SERVICE BULLETIN

REMSYSTEEM

142, 144, 145

Opheffen van piepende en grommende geluiden in de achterwielremmen tijdens remmen

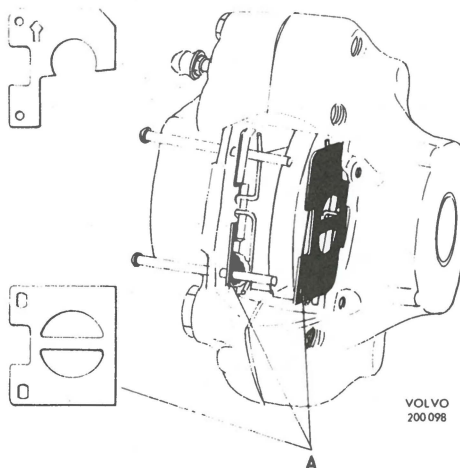
Wanneer tijdens het remmen piepende en grommende geluiden hoorbaar zijn in de achterwielremmen, breng dan een tussenplaatje aan tussen elk remblokje en het remjukhuis.

De plaatjes (A in de afbeelding) vervangen het voorgaande type (onderdeelno. 680751), dat alleen het piepen van de remmen tegenging.

N.B. Het oude en nieuwe type plaatje mogen niet door elkaar op eenzelfde wagen worden gebruikt.

Oud type
onderdeelno. 680751

Nieuw type
onderdeelno. 681456

A. Tussenplaatjes

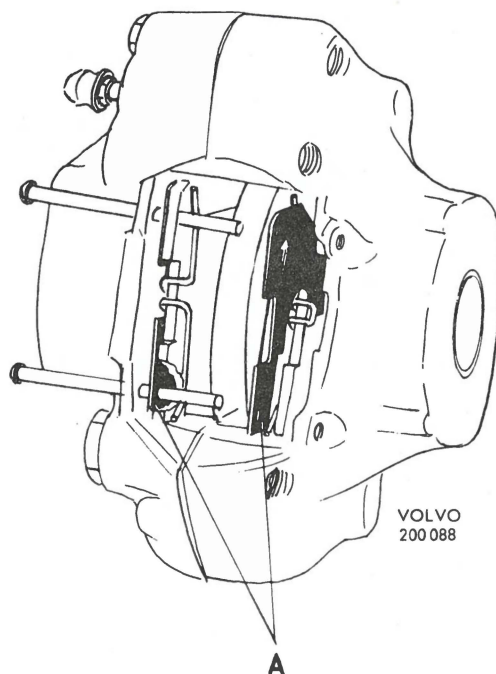
Wanneer last wordt ondervonden van piepende achterwielremmen, breng dan een tussenplaatje aan tussen elk der remblokjes en het remjuk. Het tussenplaatje moet zodanig worden gemonteerd, dat de pijl omhoog wijst (zie de afbeelding), dat wil zeggen, in dezelfde draairichting als de remschijf, wanneer vooruit wordt gereden.
